D.d. 30-03-2020

Beantwoord MAZ: 01-04-2020

OPMERKINGEN OP TEKENING ' _VO_003 versie 0.2, d.d. 26-03-2020'

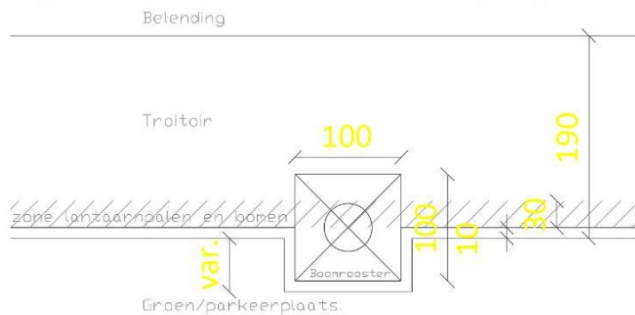
- A. Deze parkeervakken liggen op grond van de stichting Stoomtram Hoorn-Medemblik. Wanneer dit niet wordt verworven op anderszins in gebruik wordt gegeven zijn deze niet realiseerbaar. Dit brengt een risico met zich mee voor de parkeerbalans.

- B. Deze vakken zitten te dicht op de gevel van bouwnr. 16. Hierdoor is in- en uitstappen aan de bestuurders- danwel passagierszijde niet mogelijk. Dit brengt een grote kans op schades aan de portieren/muur met zich mee of mensen parkeren de auto van de muur af waardoor deze gedeeltelijk op de rijbaan staat. De breedte van de rijbaan is al onvoldoende. Hiermee wordt de kans dat de auto's in de langsparkeervakken worden aangereden door uitparkerende auto's in de haakse vakken vergroot. De ruimte om uit te kunnen parkeren wordt te beperkt. Wij conformeren ons aan de LIOR, welke o.a. is gebaseerd op richtlijnen van het CROW en vastgesteld gemeentelijk beleid. Deze geeft een breedte van 11,00 meter aan, dit is het parkeervak (5,00 m1) + breedte van de rijbaan (6,00 m1). Ook in jurisprudentie wordt gekeken naar de weginrichting of deze voldoet aan normeringen van bijvoorbeeld het CROW. Wij gaan niet akkoord met het hanteren van een totale breedte van minder dan 11,00 m1.

- Antwoord MAZ: profile aangepast naar 11 meter. Tevens een uitstapstrook toegevoegd naast de langsparkeerplaatsen van 30 tot 50cm.
- C. Deze vakken zijn geprojecteerd in het bestaande groenvak onder de kroningsboom en daardoor niet uitvoerbaar. Vanwege verhoogde druk op het wortelpakket van de boom als er geparkeerd wordt en het kappen van wortels voor de aanleg van fundering is de overlevingskans van de boom zeer gering. Het advies is dus geen parkeervakken/verharding aan te leggen in het groenvak rondom de boom. Het wel of niet behouden van de kroningsboom is een bestuurlijke discussie. Uit onderzoek blijkt dat de boom niet verplantbaar is.

- D. Dit gaat ten koste van het al weinig aanwezige groen in het plan. Vanuit groen het advies deze elders te plaatsen. De parkeerbalans geeft aan dat er 35 fietsparkeerplaatsen benodigd zijn. Echter mogen deze verspreid worden over meerdere locaties.

- E. Een groenstrook met een scherpe punt komt in de praktijk niet uit de verf en is moeilijk te onderhouden. De groenstrook dient te worden afgekort met een recht lijn i.p.v. een punt.

- F. Een leilinde, in een haag onder een boom is onuitvoerbaar, maar lijkt een tekenfout.

- G. Het voormalig stadhuis is een trouwlocatie waar veel foto's worden gemaakt. In het kader van de beeldkwaliteit liever achter het muurtje van het bordes plaatsen.

- H. Er is al eens eerder opgemerkt hier liever 2 wat grotere vakken van te maken dan 4 kleine.

- I. Zie ook punt B. Ook hier geldt dat het totaal van de lengte van een parkeervak + de breedte van de rijbaan 11,00 meter moet zijn.

- J. Bomen tussen parkeervakken hebben een minimale boomspiegel oppervlakte nodig van 2m². In deze boomspiegel mag geen auto parkeren of een ander zwaar voertuig of object. Groeiplaatsverbeteringen en constructies kunnen worden toegepast, rekening houdend met het vrijhouden van de boomspiegel en de mate van verdichting buiten deze boomspiegel. Bij verdichting door verkeer, ook op parkeerplaatsen, kan een sandwichconstructie met bomenzand worden toegepast. Hierdoor wordt de verdichting door rijdende en geparkeerde auto's verspreid over de ondergrond. Zie de figuren op de volgende pagina uit het Handboek Bomen (Norminstituut Bomen, 2018).

- Antwoord MAZ: de 2 parkeerplaatsen op het stuk van de Stichting zijn bestaande parkeerplaatsen die in de basis worden behouden. Ook de parkeerplaatsen langs de [REDACTED] t/m 165 (woningen van de Woonschakel). Hier ligt een gebruiksrecht van de gemeente [REDACTED] we gaan ervanuit dat dit recht voortgezet wordt.

- Antwoord MAZ: we begrijpen de wens om de Kroningsboom te behouden, in principe is MAZ ook voorstander voor het behoud van groen waar dat mogelijk is. Echter in de selectiestukken voor de tender staat niets genoemd over de Kroningsboom en ook zijn de bomen op locatie niet monumentaal. De waardering door de gemeente voor het behoud van openbare parkeerplaatsen ging boven het behoud van de bomen. Hier is bij de gunning en in de heroverweging van het plan in 2017 door de gemeente voor gekozen. Voorlopig zijn beide situaties ingetekend. Het is aan de gemeente om hier een besluit in te nemen en te oordelen welke openbare parkeerplaatsen worden verplaatst naar bijvoorbeeld het bus- of kerkplein.

- Antwoord MAZ: in het nieuwe plan zijn nu voldoende fietsparkeerplaatsen ingetekend, het exacte aantal wordt nog nader bepaald. Gezien de publiekstrekkende functie van de commercieelplint lijkt het ons verstandig daar ook een aantal fietsparkeerplaatsen toe te voegen.

- Een alternatief kan zijn om 1 parkeerplaats (pp nr. 40 of 80) op te offeren en daar de fietsparkeerplaatsen voor de commerciële plint te realiseren, zodat er meer groen in het plan gebracht kan worden.

Antwoord MAZ: aangepast.

Antwoord MAZ: uitgangspunt is dat een type boom (nader te bepalen) geplaatst wordt in de strook groen of het trottoir en uitgevoerd met een boomrooster van 1x1 of 1,2x1,2. Dit zal verder uitgedetailleerd worden. Onderstaande het principe.

Antwoord MAZ: aangepast

Antwoord MAZ: begrijpelijk, echter onze voorkeur blijft bij 4 bomen dit past wat ons betreft beter bij het straatbeeld.

Antwoord MAZ: aangepast

Antwoord MAZ: op de zelfde positie (tussen 4 parkeerplaatsen) zijn ook lantaarnpalen benodigd.

Afhankelijk van het lichtplan wordt de situatie vastgesteld. Onderstaande ter illustratie het raadhuisplein Wervershooft. De inpassing van een boom met boomrooster is gelijkwaardig.
